BUREAU DE LA CLE DU SAGE ESTUAIRE DE LA LOIRE

Consultation dématérialisée sur des compléments apportés à un dossier d'autorisation
environnementale

2.1. Renouvellement et extension de la carrière « Le Fourneau » - Commune d'Orée d'Anjou : deuxième présentation sur la base des compléments apportés

Maître d'ouvrage : Entreprise CHARIER

Figure 116. Localisation des portions de boire (ruisseau) supprimées et déviées

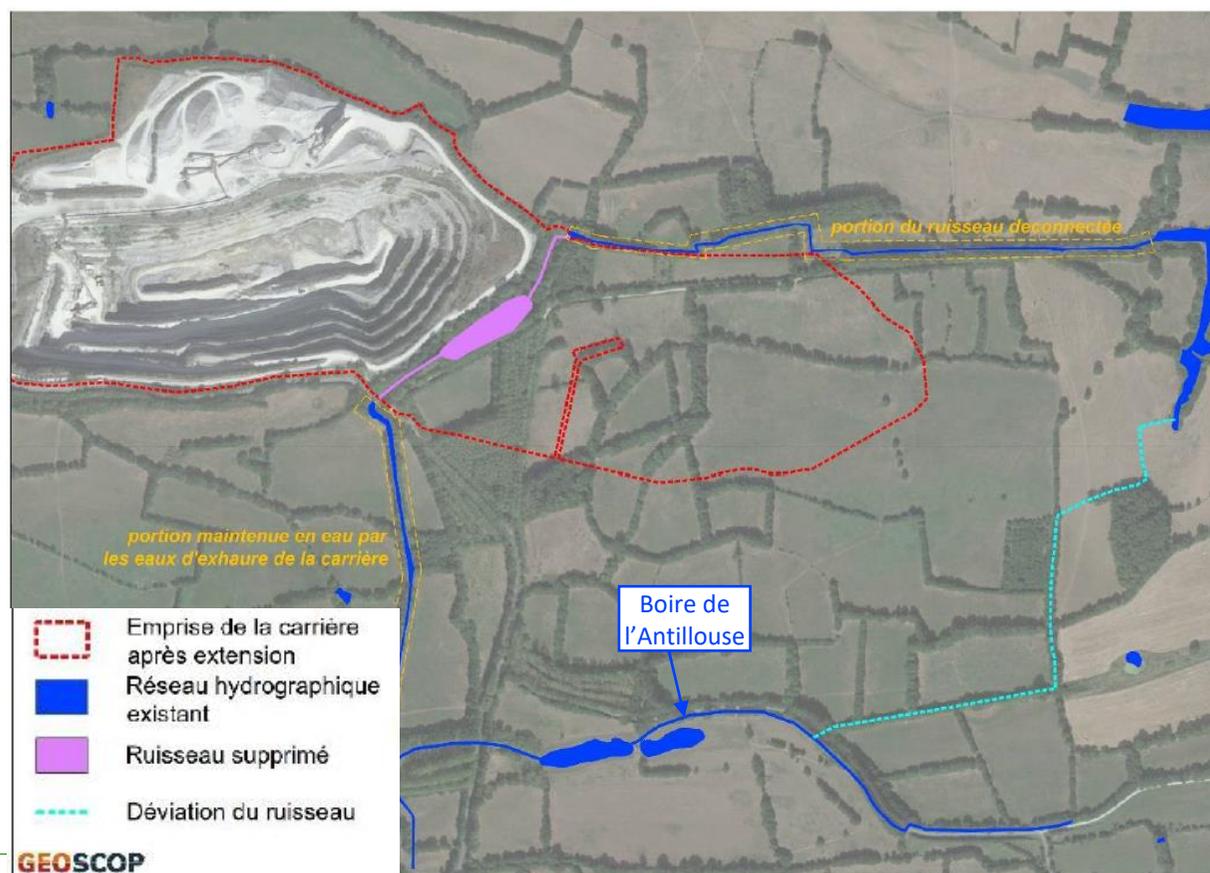
PAGD	Règlement	Avis formulé
<p>Objectif : Préserver les fonctionnalités et le patrimoine biologique des milieux humides Orientation : Protéger les milieux aquatiques/humides</p>		<p>Remarques :</p> <ul style="list-style-type: none"> - Préciser les effets de la déviation de la boire sur la fonctionnalité et le patrimoine biologique des milieux aquatiques - Réaliser un profil en long de la future boire
<p>QM 4 : Zones humides déjà inventoriées QM 6 : Mesures compensatoires et restauration des zones humides</p>	<p>Article 1 : Protection des zones humides Article 2 : Niveaux de compensation suite à la destruction de zones humides</p>	<p>Remarques :</p> <ul style="list-style-type: none"> - Réaliser un diagnostic zone humide sur la parcelle de compensation A385 (site n°2) et clarifier les mesures compensatoires - Préciser les mesures de suivi et d'accompagnement des mesures compensatoires
<p>QM 20-21 : Cadre réglementaire pour la création de plans d'eau / Création et gestion de nouveaux plans d'eau</p>	<p>Article 5 : Règles relatives à la création et à la gestion de nouveaux plans d'eau</p>	<p>Remarques :</p> <ul style="list-style-type: none"> - Préciser la superficie du bassin versant intercepté par le plan d'eau et étudier l'impact de cette interception sur le renouvellement de la ressource en eau - Préciser les modalités de gestion envisagées pour limiter les risques d'eutrophisation

Remarque du bureau de la CLE : Préciser les effets de la déviation de la boire sur la fonctionnalité et le patrimoine biologique des milieux aquatiques

Déviation de 330 mètres de la boire des Filières

Création d'une nouvelle boire dans le prolongement de la boire de l'Antillouse permettant d'assurer la continuité hydraulique en cas de crue

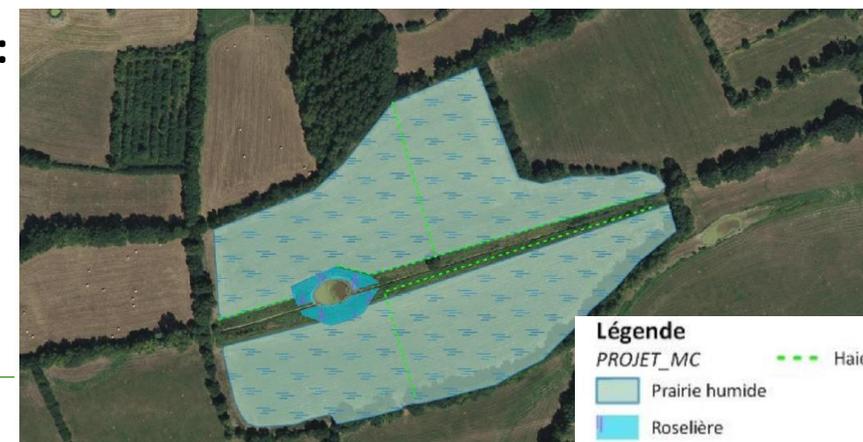
Remarque du bureau de la CLE : Clarifier les mesures compensatoires

Site 1 : Parcelle G720 de 5,36 ha

Etat initial du site :

- Niveau topographique > ≈ 70 cm par rapport aux terrains environnants,
- Culture drainée par l'apparition d'un fossé central,
- Aucune zone humide (relevés botaniques et sondages pédologiques).

1993 : la parcelle était dépourvue de fossé au centre, la mare était déjà présente. La parcelle était pâturée

2009 : modification avec un fossé central rectiligne bien marqué avec un travail du sol différent (difficile de définir la pratique : intrant, apport, épandage ?)

2012 : la culture céréalière est pérenne dans un ensemble de prairie permanente souvent humide

Création d'une zone humide par travaux d'étrépage sur ≈ 70 cm :

- Nappe moins profonde,
- Zone d'engorgement entre 25 et 40 cm de profondeur,
- Recouvrement plus régulier lors des montées des eaux.

Figure 168. Profil topographique de la parcelle A 385

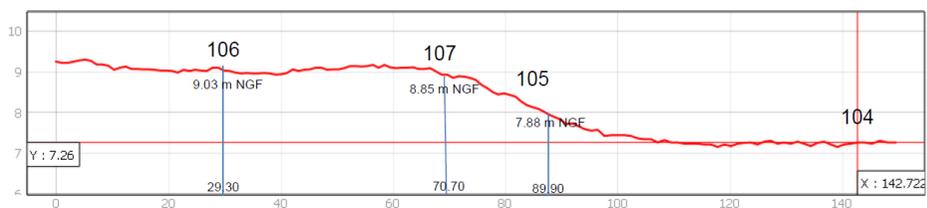
Remarque du bureau de la CLE : Clarifier les mesures compensatoires

Et réaliser un diagnostic zone humide sur la parcelle A385

Site 2 : Parcelle A385 de 1,50 ha

- Plateau sur la partie nord à une cote ≈ 9 m NGF

Création d'une zone humide par adoucissement de la pente entre 9 et 7 m NGF

- Accroître l'inondabilité de la zone intermédiaire de la parcelle

Site 3 : Conversion de peupleraies plantées en prairies humides sur 8,70 ha

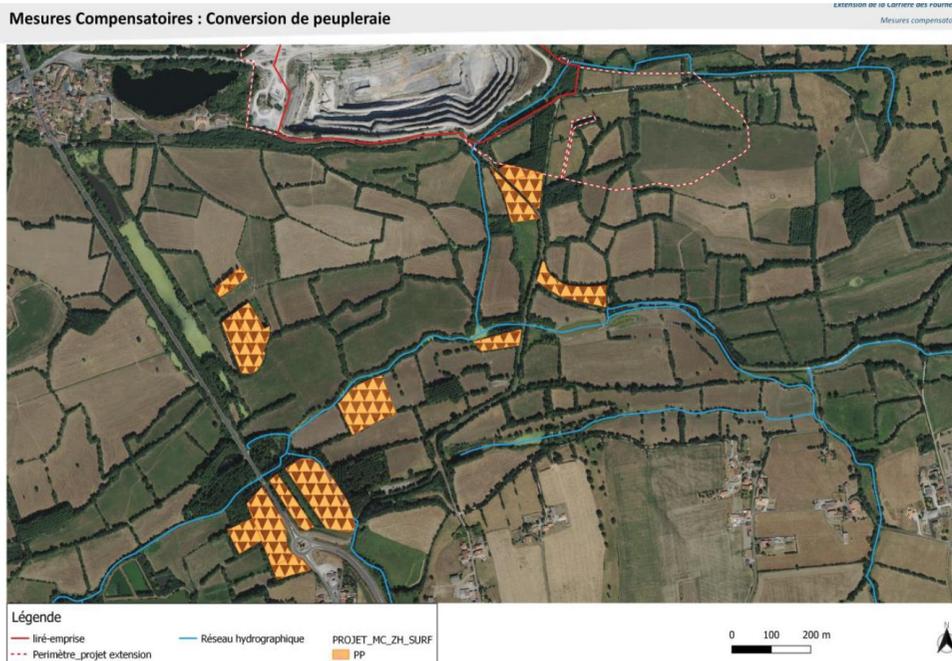
Remarque du bureau de la CLE : Clarifier les mesures compensatoires

- Remarques : pas d'information supplémentaire sur
- les mesures compensatoires du site n°3
 - les mesures de suivi et d'accompagnement

Remarque du bureau de la CLE : Préciser les mesures de suivi et d'accompagnement des mesures compensatoires

Inventaire annuel et suivi de l'efficacité des mesures compensatoires extérieures au site

Figure 142. Bassin versant intercepté, plan de remise en état

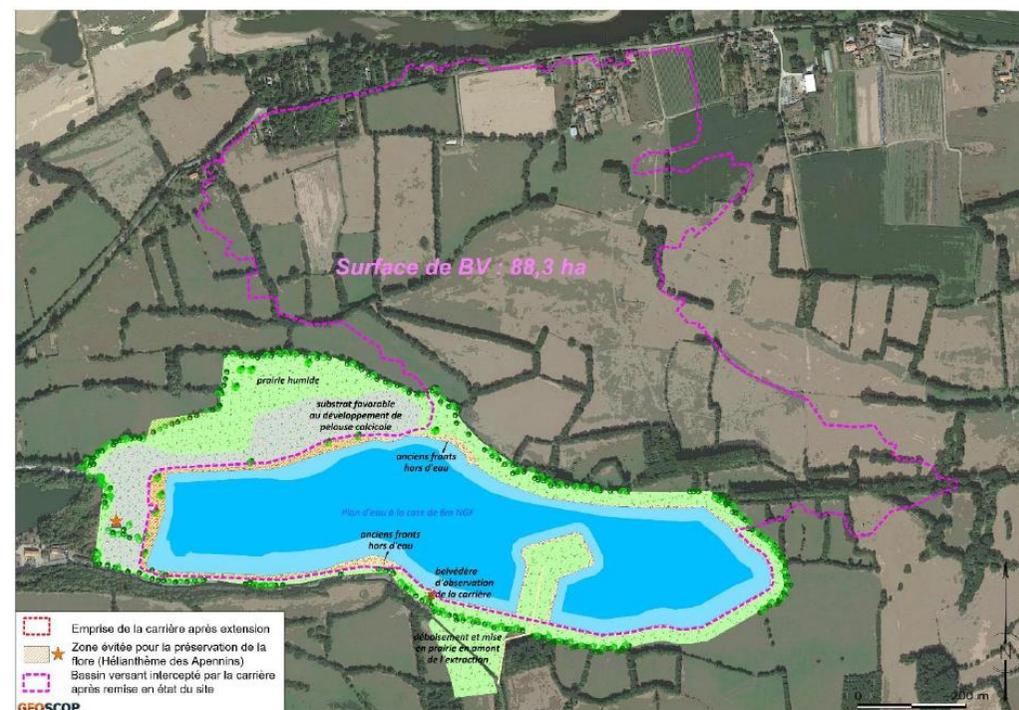
Remarque du bureau de la CLE : Préciser la superficie du bassin versant intercepté par le plan d'eau, étudier l'impact de cette interception sur le renouvellement de la ressource en eau et préciser les modalités de gestion envisagées pour limiter les risques d'eutrophisation

Bassin versant intercepté ≈ 88,3 ha dont 65 ha à l'amont du plan d'eau

« Au regard de la vallée de la Loire, on peut estimer que cet effet sera négligeable. »

Limitation de l'eutrophisation :

- Signature de baux à obligations environnementales avec les agriculteurs locaux, sur les parcelles de la SCI
- Mise en place de bandes enherbées lors de l'arasement des merlons

« La profondeur du plan d'eau (plus de 100 m par endroits) rend cette eutrophisation peu probable. »

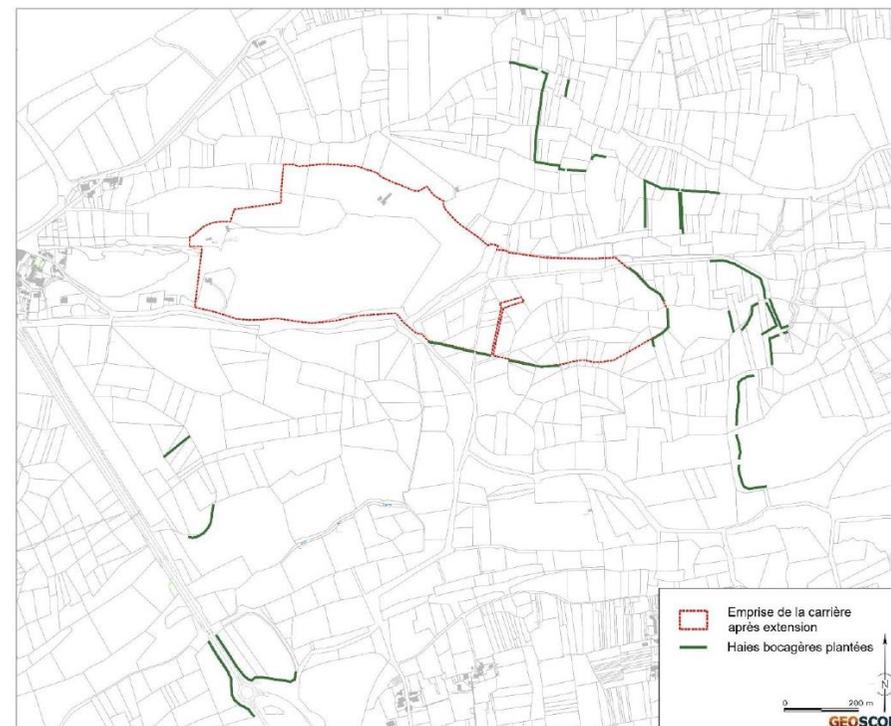
Remarque du bureau de la CLE : Préciser la fonctionnalité des éléments détruits et replantés au regard de la limitation des ruissellements et de l'érosion des sols

- Topographie quasi horizontale
 - Vitesses d'écoulement en crue estimées très faibles (entre 0,30 et 0,50 m/s pour une crue centennale, d'après l'étude hydraulique).
 - D'après diagramme de sédimentation/transport/érosion de Huljstrom, particules < 1 mm sont transportées et particules > 1 mm sont déposées
- **pas d'érosion des sols** dans ces conditions de vitesse

Linéaire détruit	Linéaire recréé
Perpendiculaire au flux (orientées Nord - Sud)	950 m	1 340 m
Parallèle au flux (orientées Est-Ouest)	900 m	950 m
Intermédiaire (autres orientations)	1 150 m	1 080 m
TOTAL	3 000	3 370

Figure 19. Plan de gestion des eaux prévu en phases 2 et 5

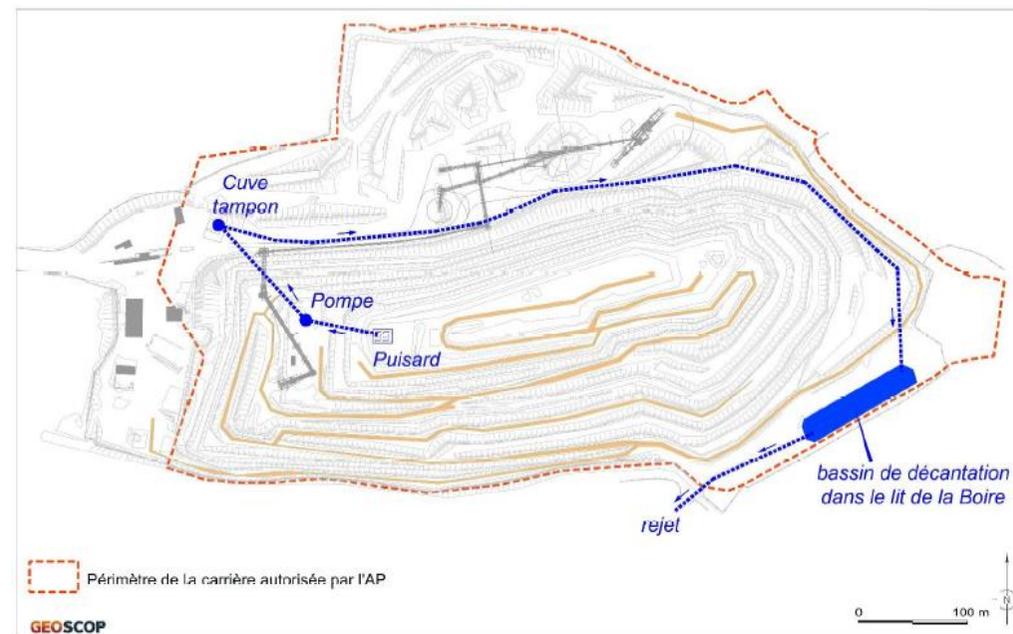
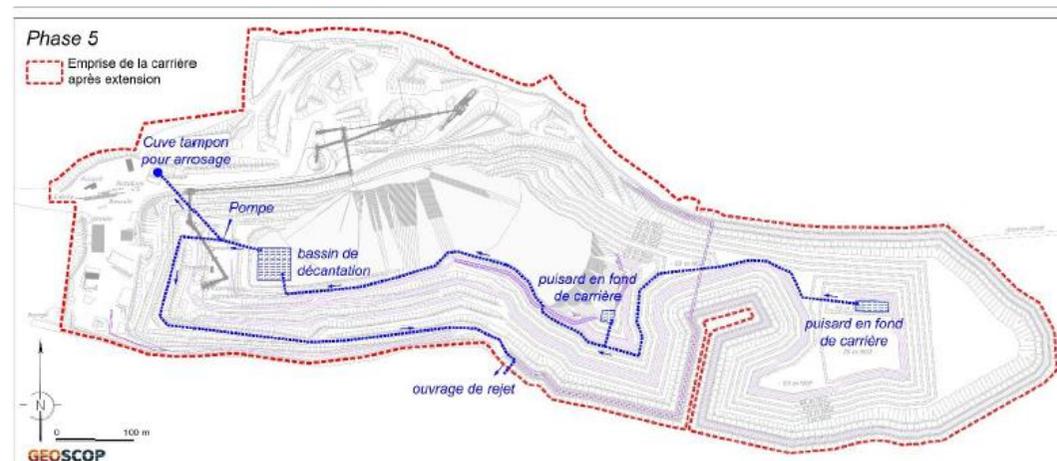
Remarque du bureau de la CLE : Préciser la période de retour considérée et les coefficients de ruissellement utilisés pour réaliser le calcul du débit maximal des eaux d'exhaure

Remarque : pas d'information sur le coefficient de ruissellement utilisé

Remarque du bureau de la CLE : Attention aux à-coups hydrauliques sur le cours d'eau dans lequel sont rejetées les eaux d'exhaure

Estimation des débits captés en cas de pluie de période de retour vicennale (20 ans)

- Pluie de 63 mm en 24h sur la station météorologique de Liré
 - Surface d'exploitation de 388 295 m²
- 24 462 m³/24h soit ≈ 1000 m³/h, soit **2,15 l/s/ha**

Au regard du calcul, **coefficient de ruissellement = 1**, comme pour une surface imperméabilisé.

→ **Volume et débit surestimés**

- débits maximaux de rejets n'augmenteront pas avec le projet
- impact du rejet peut être considéré comme positif, maintenant une alimentation continue de la Boire des Filières

En cas de pluie de période de retour vicennale, seule une pompe 300 m³/h fonctionnera, permettant d'évacuer l'eau sur une période plus longue afin de limiter les à-coups hydrauliques et risques d'inondation en aval de la carrière.
